## RESOLUCION N.º

### POR MEDIO DE LA CUAL SE AUTORIZA UNA OCUPACIÓN DE CAUCE Y SE TOMAN OTRAS DETERMINACIONES

Que mediante Auto N° AU-00573-2023 del 27 de febrero de 2023, se dio inicio al trámite ambiental de **AUTORIZACIÓN DE OCUPACIÓN DE CAUCE**, presentado por los señores **HÉCTOR DARIO BEDOYA FLÓREZ**, identificado con cédula de ciudadanía número 71.556.288, **IVAN RESTREPO URIBE**, con cédula de ciudadanía número 70.073.750, y la señora **ANGELA MARIELA GOMEZ RESTREPO**, con cédula de ciudadanía número 43.036.579, en calidad de propietarios, a través de autorizado el señor **LEONARDO ANTONIO ECHEVERRY RAMIREZ**, con cédula de ciudadanía número 15.383.958, para la construcción de una obra hidráulica - Box Culvert, sobre la quebrada **SIN NOMBRE**, en beneficio del predio identificado con FMI 017-76695, localizado en la vereda Tabacal del municipio de El Retiro.

Que una vez evaluada la información aportada por el usuario en estudio, relacionada con las fuentes a intervenir, personal técnico de la Subdirección de Recursos Naturales – Grupo de Recurso Hídrico, realizada visita a las fuentes hídricas denominadas “**QUEBRADA SIN NOMBRE**”, generándose el informe técnico N° **IT

Ilustración 13 Resultados lámina de agua modelo HY 8 para alcantarilla de 28"

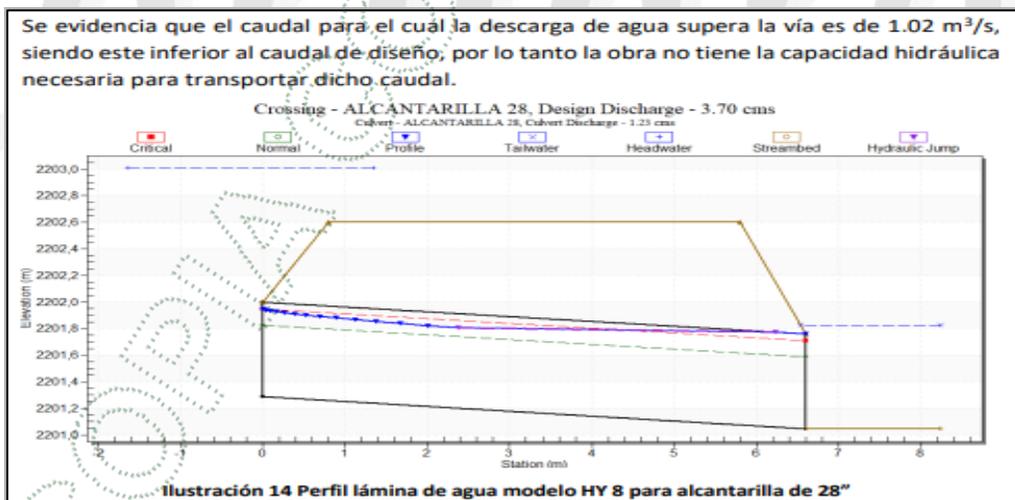
Headwater Elevation (m)	Total Discharge (cms)	ALCANTARILLA 28 Discharge (cms)	Roadway Discharge (cms)	Iterations
2201.29	0.00	0.00	0.00	1
2201.84	0.37	0.37	0.00	1
2202.21	0.74	0.74	0.00	1
2202.64	1.11	1.04	0.07	11
2202.73	1.48	1.09	0.39	6
2202.79	1.85	1.12	0.73	5
2202.84	2.22	1.15	1.07	5
2202.89	2.59	1.17	1.41	4
2202.93	2.96	1.20	1.76	4
2202.97	3.33	1.22	2.11	4
2203.01	3.70	1.23	2.46	3
2202.60	1.02	1.02	0.00	Overtopping

- Actualmente existe una tubería de 28 pulgadas que permite el paso de la fuente, sin embargo, se demuestra en el estudio hidráulico que la mencionada obra no tiene la capacidad hidráulica requerida para la fuente en periodos de retorno  $T_r$ 100, es por esto que pretende construir box culvert de 1.5 metros de alto y 1.5 metros de ancho (área libre) y paredes de 0.25 metros de espesor. Igualmente, la obra incluirá aletas y losa de disipación tanto en el encole como en el descole.

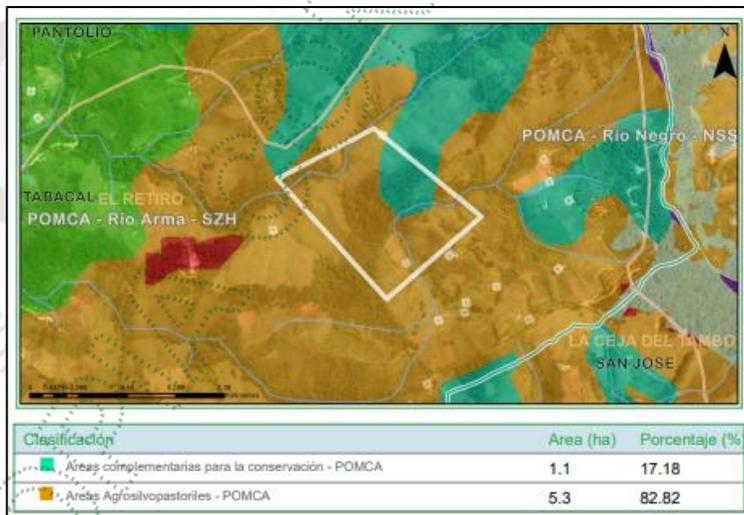
Los resultados de Blench (1939-1941) y Blench (1969), serán descartados por ser valores extremos máximos; por lo tanto, trabajaremos con el valor promedio de los otros métodos, que da como resultado para un periodo de retorno de 100 años un  $hs = 0.30$  metros (valor promedio); entonces el valor de socavación corresponde a la diferencia de  $hs$  y  $H$ .
